島根原子力発電所第2号機 審査資料	
資料番号	NS2-他-067改10
提出年月日	2022年11月17日

工事計画認可申請（補正）に係る論点整理について

2022年11月
中国電力株式会社

図1 衝突実験及び当社衝突解析の衝突荷重時刻歴と衝突状況（衝突実験：「豊田ほか（2022）」を基に作成）

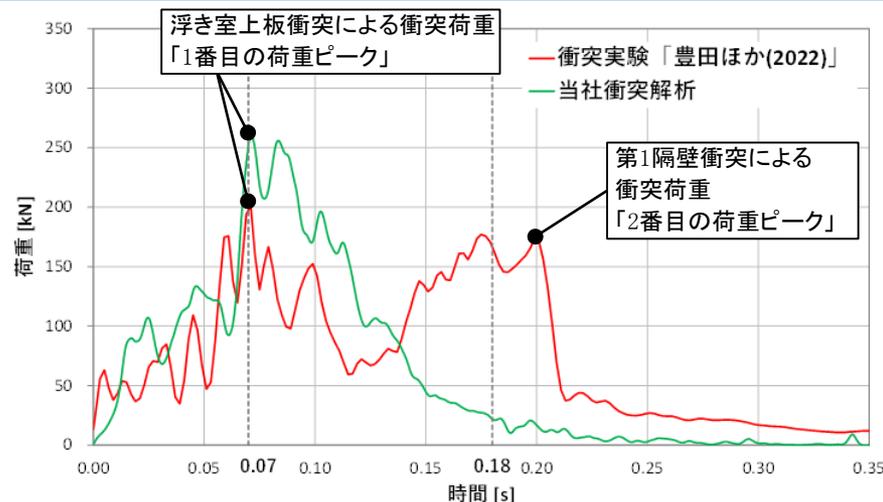
- 指摘事項No.1（第1067回審査会合 2022年9月1日）
 - 衝突実験結果と事業者解析結果において時刻歴波形に差が生じていることについて、衝突形態の相違を分析し、その要因となった解析条件について具体的に整理し、その結果を踏まえて事業者解析の衝突荷重評価が保守性を有することを説明すること。

- 「豊田ほか（2022）＊」による総トン数2トンのFRP船舶を用いた衝突実験と当社衝突解析による衝突荷重を比較した結果、図1に示すとおり、0.14秒までの時刻歴波形はおおむね再現できている一方、0.14秒以降の2番目の衝突荷重の発生状況に差異が生じていることを確認した。
- そのため、この差異が生じている要因となった解析条件を整理し、当社解析による衝突荷重の保守性について確認する。

- ピーク荷重の発生状況に差異が生じている要因として、衝突実験では、浮き室上板衝突時に1番目の荷重ピークが発生した後、第1隔壁衝突による2番目の衝突荷重が発生しているが、当社衝突解析では、1番目の荷重ピーク発生後は徐々に衝突荷重が減少して、第1隔壁が衝突する前に衝突現象が終了しているためと判断した（図1）。
- この要因として、当社衝突解析では衝突荷重をより保守的に評価するために、FRPの材料特性を安全側に設定していることで、船体の破壊領域が小さくなったと判断し、当社衝突解析において船体破壊が第1隔壁まで進行するようにFRPの材料特性を適切な範囲で変更することで、衝突実験に対する衝突荷重の再現性について確認を行った。

- 回答（P.30~32）
 - 衝突実験結果と当社衝突解析結果で時刻歴波形に差が生じており、当社衝突解析では、第1隔壁が衝突する前に衝突現象が終了していることが要因であると判断した。
 - この要因として、当社衝突解析においては、衝突荷重が安全側の評価となるように、FRPの材料特性を安全側に設定することで、船体の破壊領域が小さくなったためと判断した。
 - そこで、当社衝突解析結果におけるFRPの材料特性のうち、曲げ強度及び破壊ひずみを適切な範囲で見直し、衝突実験に対する再現性確認のための衝突解析を実施した結果、衝突実験による衝突荷重の時刻歴波形及び衝突状況をおおむね再現できることを確認した。
 - また、衝突実験及び再現性確認解析による最大衝突荷重に対して、当社衝突解析による最大衝突荷重は保守性を有することを確認した。

図3 漂流物による衝突荷重の算定方法の選定フロー

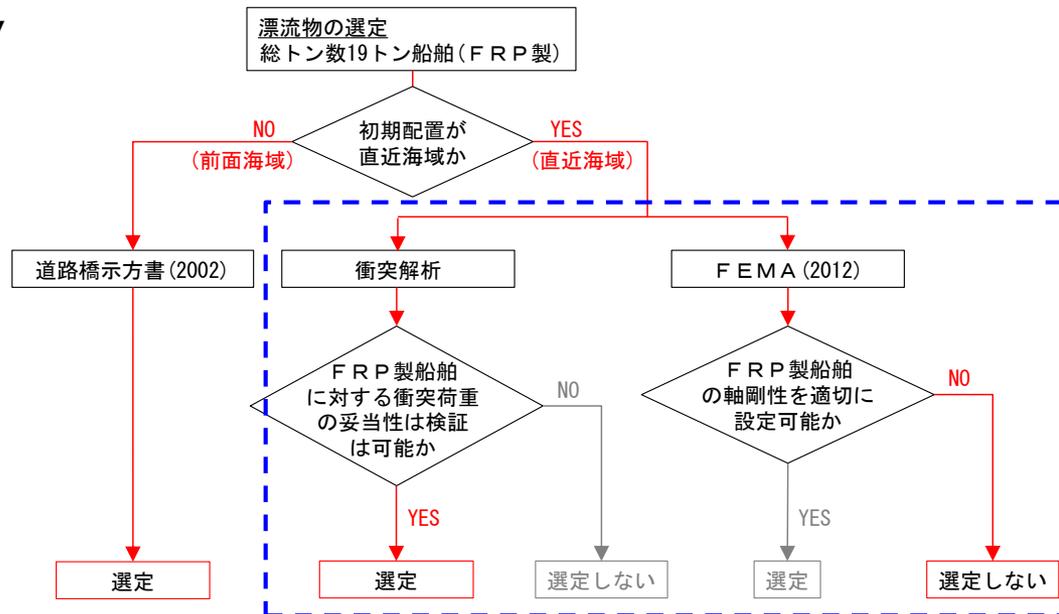
- 衝突実験に用いられた総トン数2トン船舶について、土木学会式に基づいて算出される軸剛性を用いたFEMA（2012）式による衝撃荷重を算出して実験結果との比較を行い、総トン数19トン船舶におけるFEMA（2012）式の結果と衝突解析結果との関係を整理して説明すること。

- 初期配置が直近海域を対象とした船舶においては、以下の理由を基に「衝突解析」を衝突荷重の算定方法として選定する（図3）。

- 「FEMA（2012）」については、FRP製船舶における船首部の複雑な形状及び構造を再現できる軸剛性の設定方法が確立されていないことから、衝突荷重の算定方法として選定しない。参考として、既往文献を基に平均的な軸剛性を用いた衝突荷重を算定する。
